Zadavatel	Město Ústí nad Orlicí, Sychrova 16, 562 24 Ústí nad Orlicí, IČ: 00279676
Veřejná zakázka	Černovír – místní úprava koryta potoka u HZ
Evidenční číslo VZ	P26V00000009
Velikost a druh ZŘ	Veřejná zakázka malého rozsahu na stavební práce

Dodatečná informace č. 1

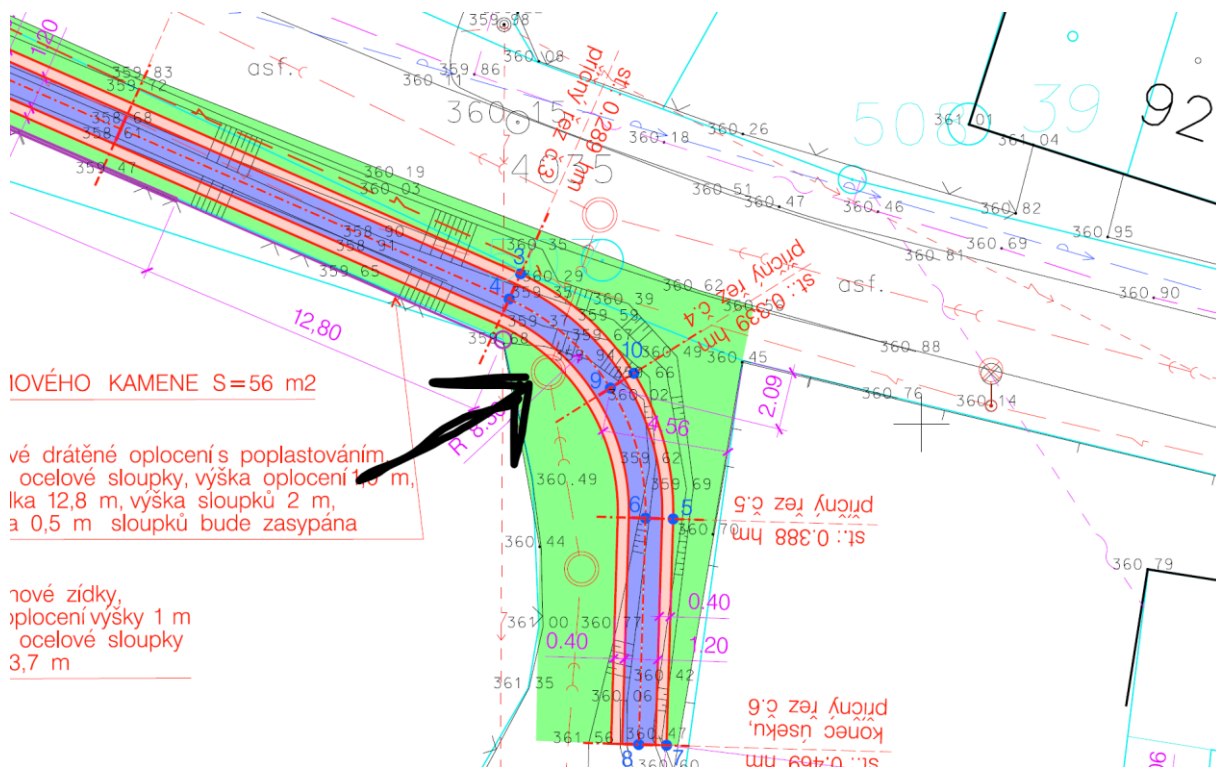
6) Jak bude likvidován přebytečný výkoppek (zemina, kamení apod.) ze stavby? Určí objednatel místo uložení? Zajistí objednatel laboratorní rozborů těžných zemin pro ověření možnosti jejich patřičného nakládání dle platné legislativy o odpadech?

Nakládání s přebytečným výkopkem je předmětem prací, který zajišťuje zhotovitel v rámci následujících položek:

50	199000002R00	Poplatky za skládku horniny 1- 4, skupina 17 05 04 z Katalogu odpadů	m3
30	162701105R00	Vodorovné přemístění výkopku z horniny 1 až 4, na vzdálenost přes 9 000 do 10 000 m	m3
31	162701109R00	Vodorovné přemístění výkopku příplatek k ceně za každých dalších i započatých 1 000 m přes 10 000 m z horniny 1 až 4	m3
14	005241010R	Dokumentace skutečného provedení	Soubor

Zadavatel neurčuje místo uložení přebytečné zeminy a nezajišťuje laboratorní rozborů ukládaných materiálů, jelikož ty jsou odvislé od místa uložení, které zajišťuje v rámci předmětu prací zhotovitel.
